ZMĚNOVÝ LIST pro změny dle § 222 odst. 4 ZZVZ		
	Název stavby:	Rekonstrukce západního vstupního prostranství do areálu Kamencového jezera z ulice Přemyslova a městské pláže, ev.č. d202200327	
	Číslo Změnového listu:	ZL 15	
	Číslo SO/PS:	SO 03	
Název stavebního objektu/provozního souboru:	DEŠŤOVÁ KANALIZACE		
Objednatel:	STATUTÁRNÍ MĚSTO CHOMUTOV	Zhotovitel:	Společnost Kamencové jezero – Přemyslova
Předmět změny:	Poklopy, kolektor, přepad z retenční nádrže		
Iniciátor změny:	Zhotovitel/Objednatel		
Popis změny: (popis předmětu změny, specifikace, zda jde o změny položek, kvality, rozměrů, termínů či dodatečné/neprovedené práce a zdůvodnění pro zařazení do patřičného odstavce § 222 nebo § 100)	Zdůvodnění změny: 1. Dle ZDS měly být poklopy na stávající dešťové i splaškové kanalizaci v Přemyslově ulici ponechány stávající litinové. Dle požadavku Objednatele budou veškeré poklopy vyměněny za nové. V pochozích plochách komunikace budou dodány jako zadlažďovací pro zadlaždění žulovými kostkami a v pojižděných plochách budou osazeny litinové poklopy D400 (viz. PD poklopy). 2. Dle ZDS měl být přepad z retenční nádrže vedený kanalizačním potrubním DN160 až do Kamencového jezera. Dle požadavk

POKLOPY

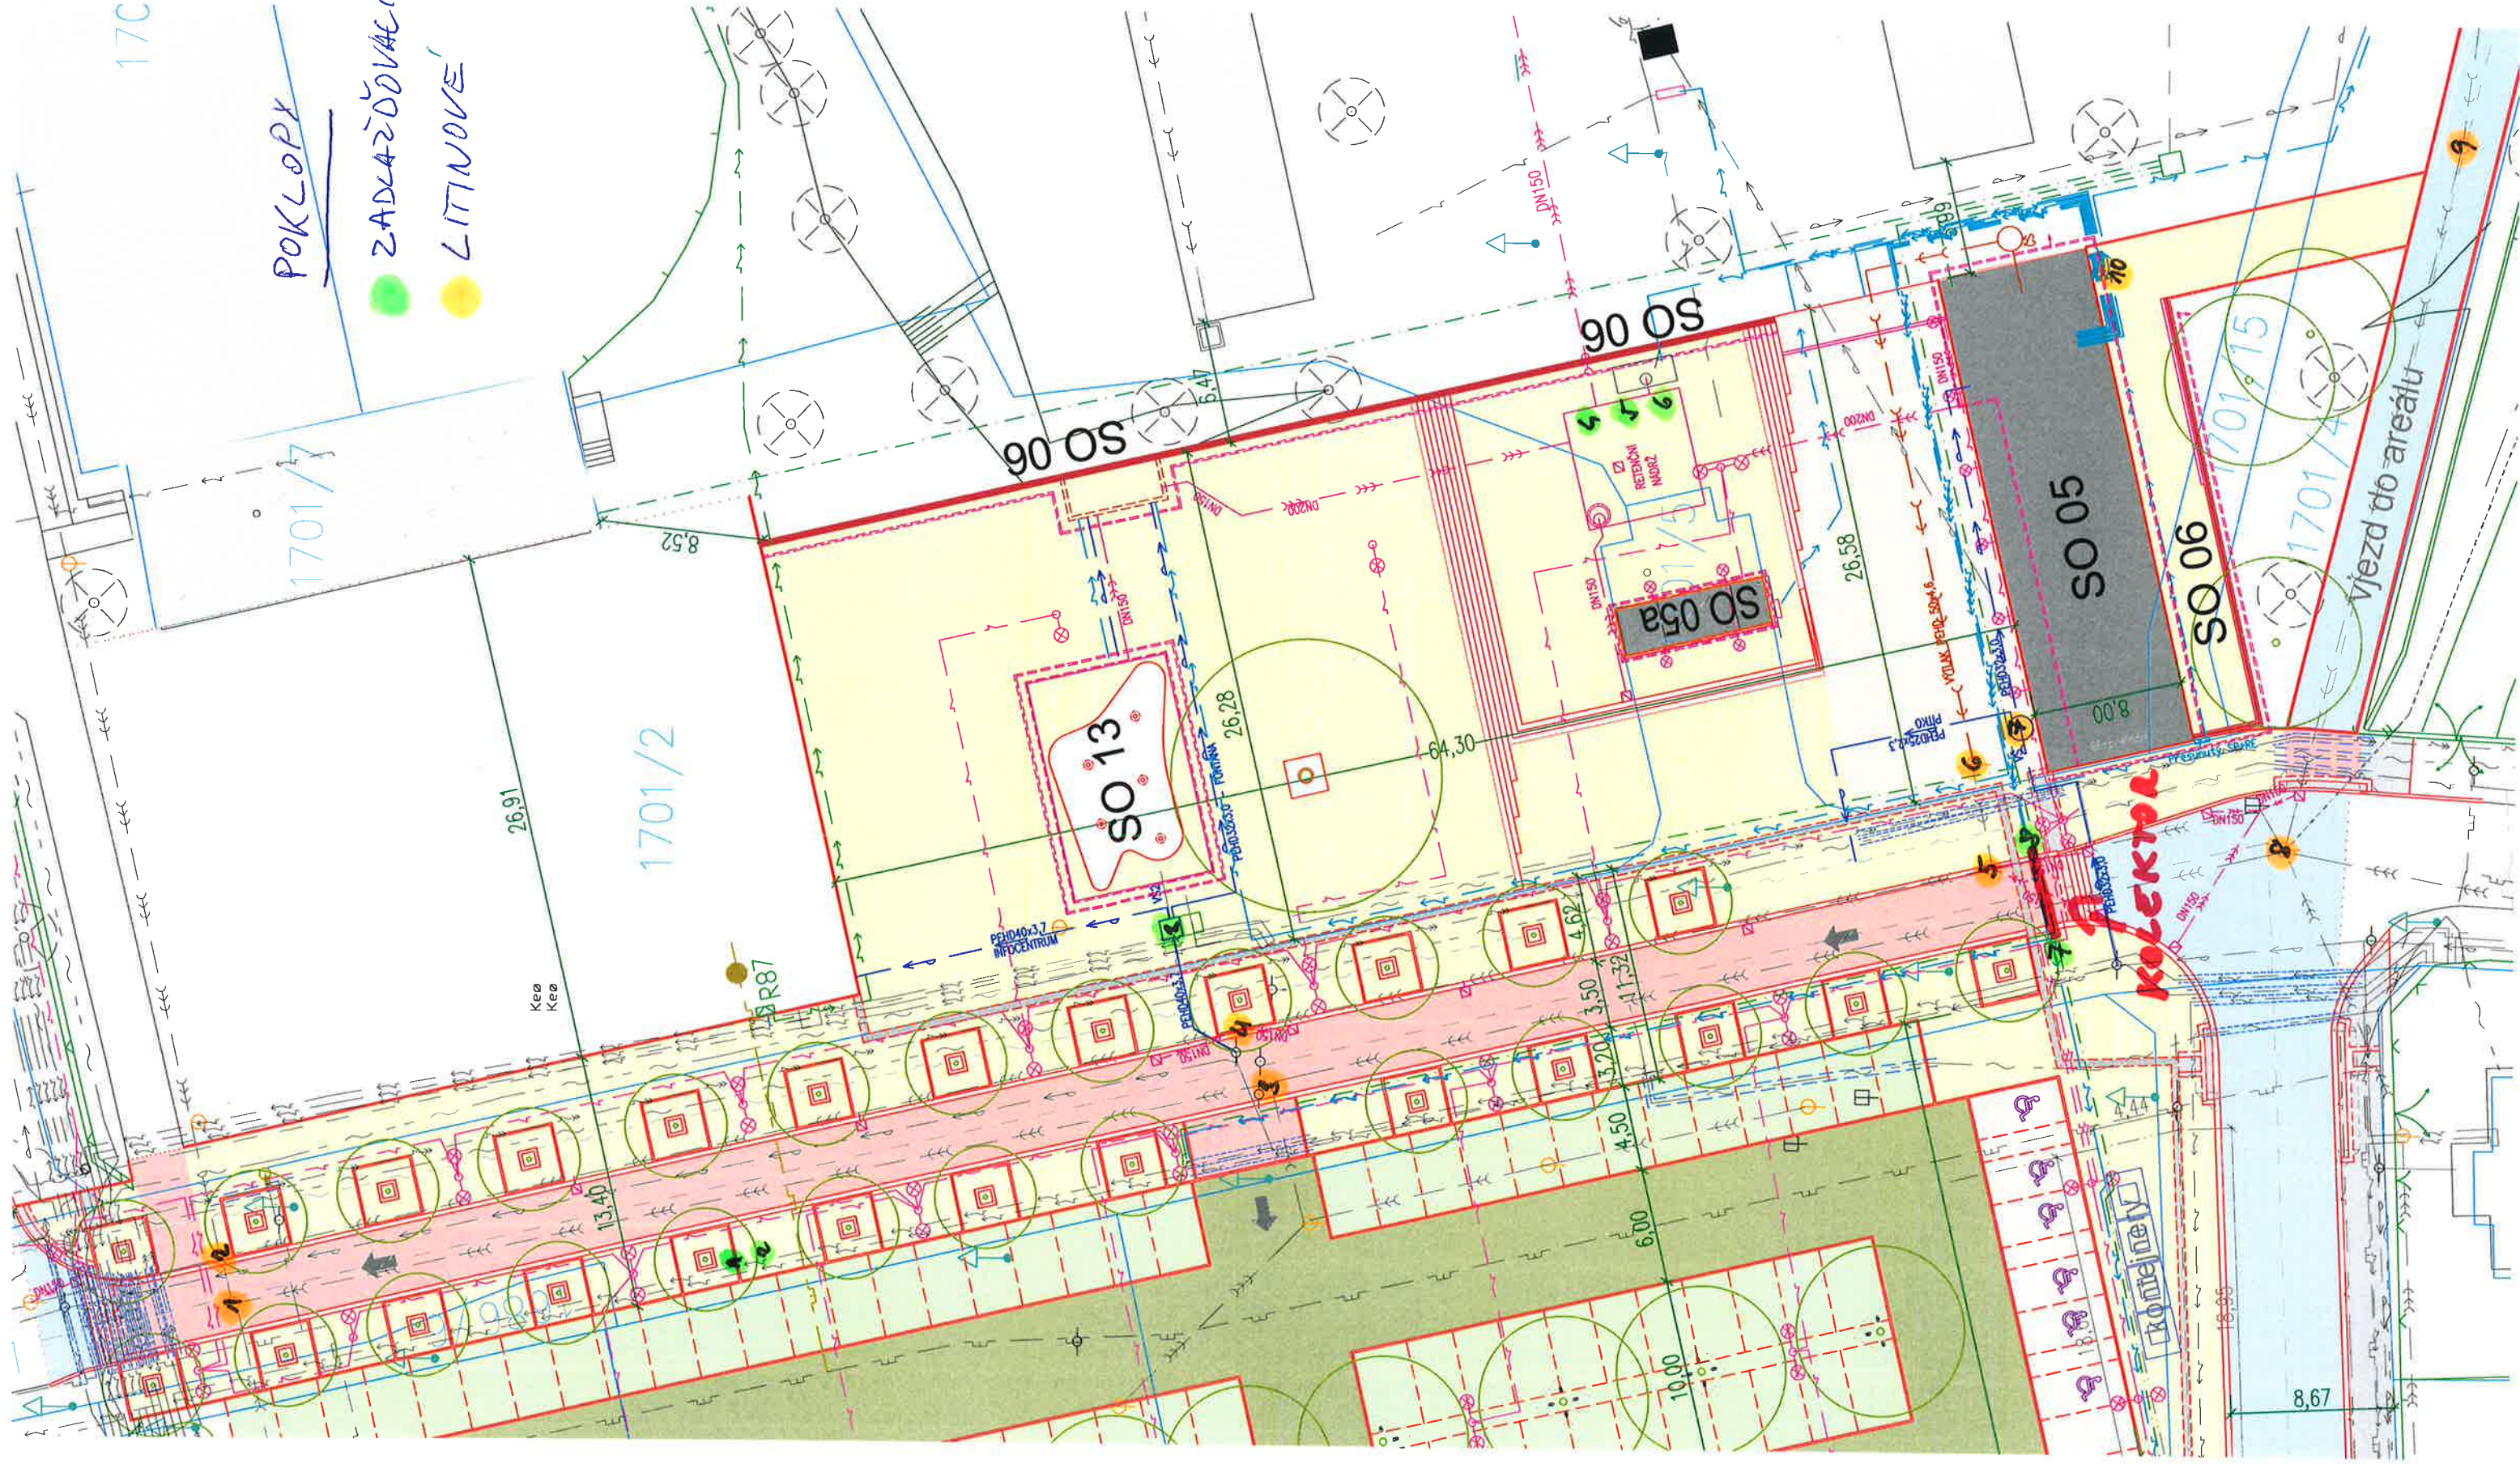
V původní Variaci č.15 byly řešeny pouze zadlažďovací poklapy, jejichž množství se změnilo na základě požadavku AD, který požadoval v pojížděných plochách celolitinné poklapy.

ZADČAŽŮVACÍ 8 KS

LITINOVÉ 10 KS

Co se týká typu poklopů šachet, zadlažďovací poklopy budou pouze v ploše náměstí tam, kde máme řádkovou dlažbu viz příloha, tzn. VŠ2 u přípojky kašny, a poklopy nad retenčními nádržemi. Zbytek litina.

Souhlasíme se zhotovením zadlažďovacích poklopů dle Oznámení aktualizace Variace č.15.
